## Transport Department

建議車輛由唐俊街往尚德方向行駛亦可右轉入唐明街

DRAWING NO. : NE110210.01 (11NE25B)

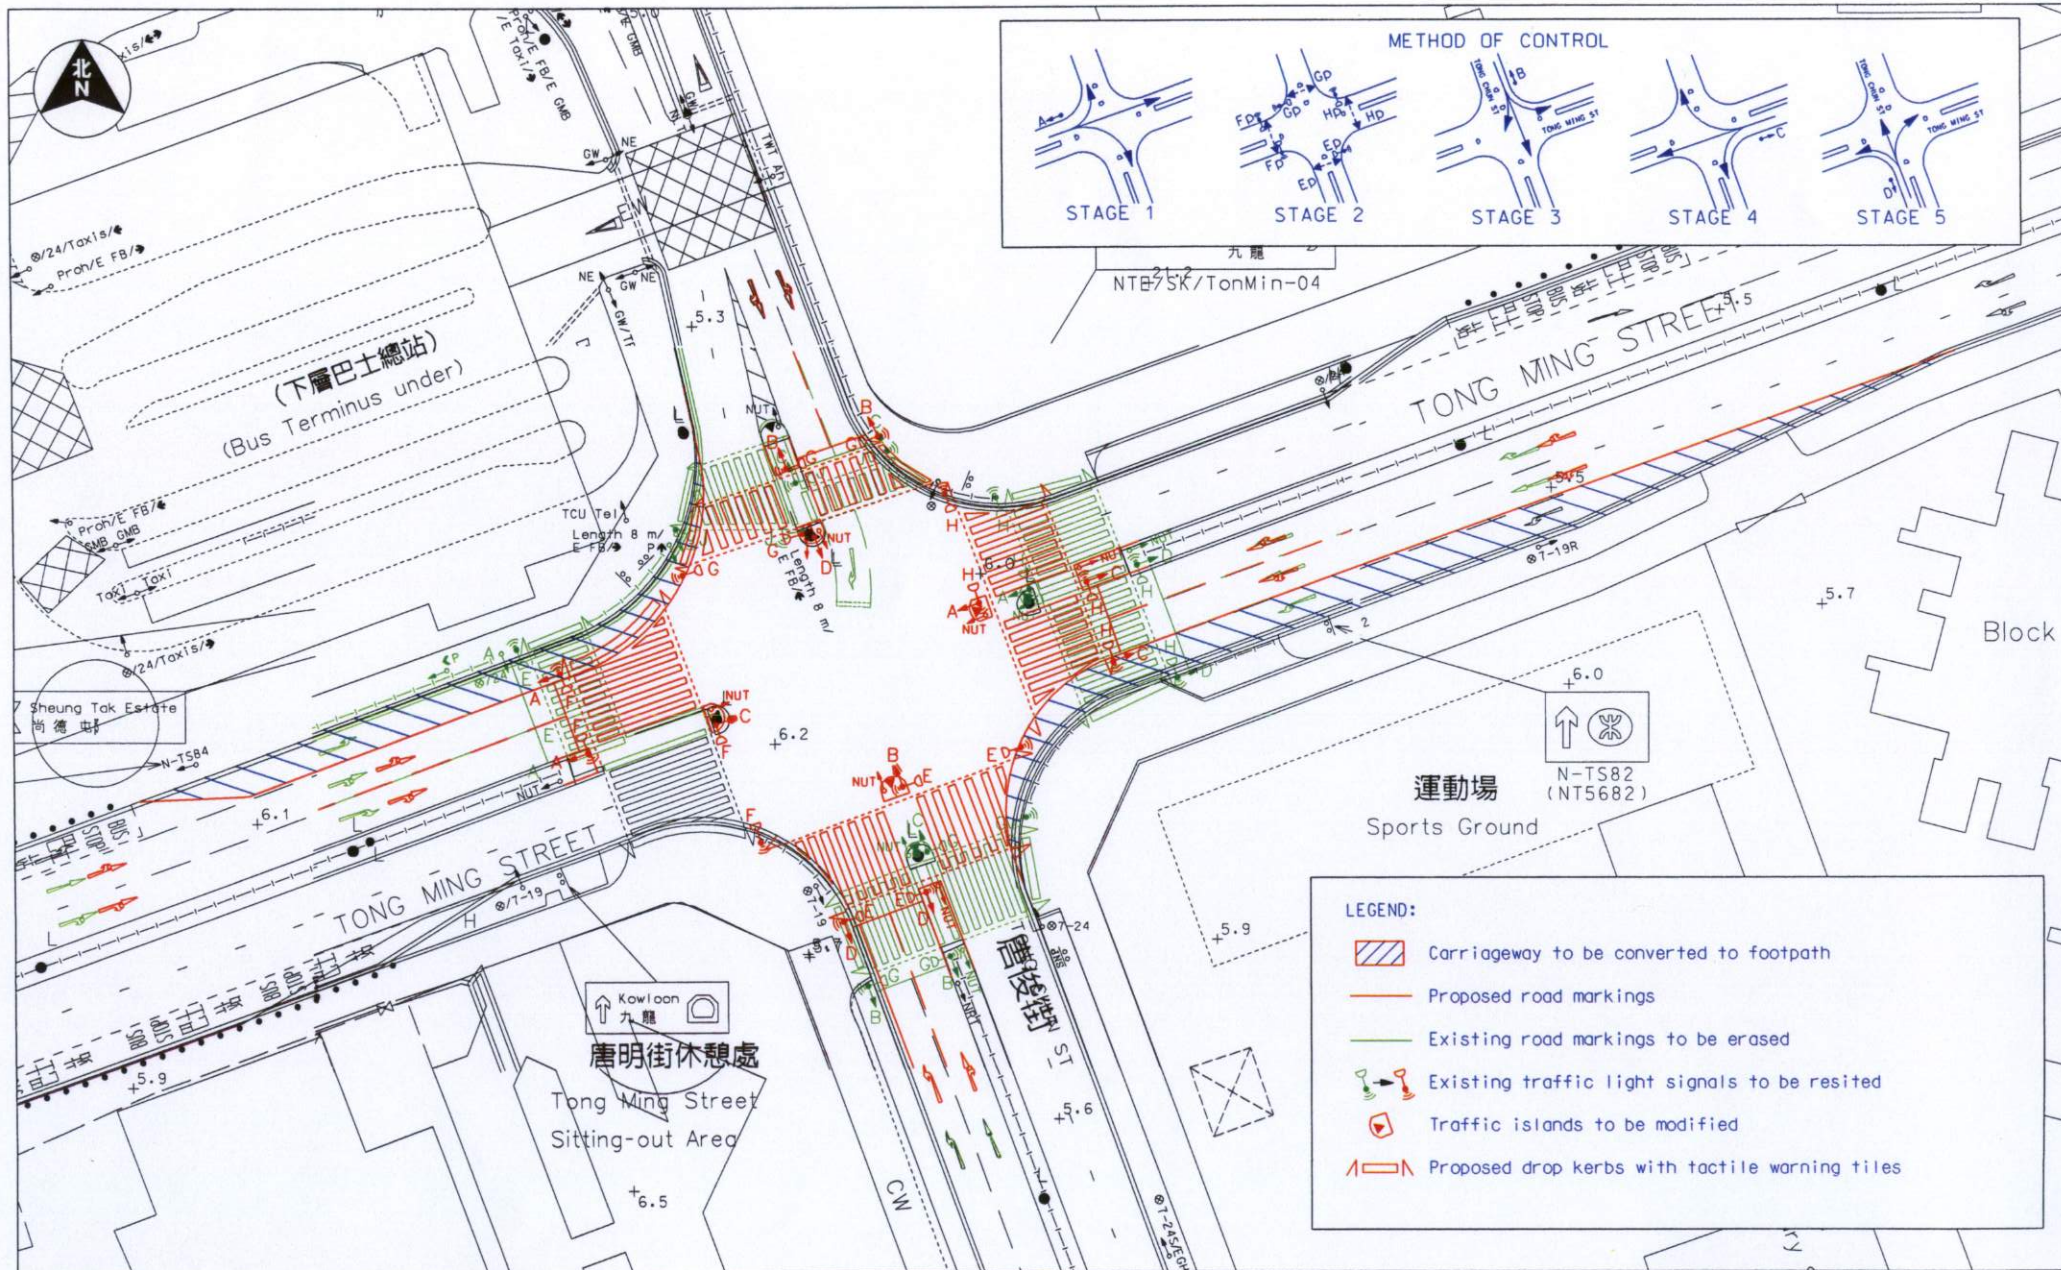
本署在唐俊街及唐明街進行交通流量調查及觀察，該處在繁忙時間行人由尚德向地鐵站方向橫過唐明街的流量很高，如在該路口加設由唐俊街往尚德方向行駛亦可右轉入唐明街，會影響該交通燈的運作。現本署建議在該十字路口的交通安排重整，以加設由唐俊街往右轉入唐明街的交通控制組合，請參閱附圖 NE110210.01 的擬建議改動。建議包括將唐明街東行(尚德巴士總站對出)由 3 線行車改為 2 線，及唐明街西行(佛教志蓮小學對出)亦由 3 線行車改為 2 線，紅綠燈控制的行人過路位在同一時間讓行人直過馬路。此建議改動已平衡行人及汽車流量的需要，並請各委員提供意見。
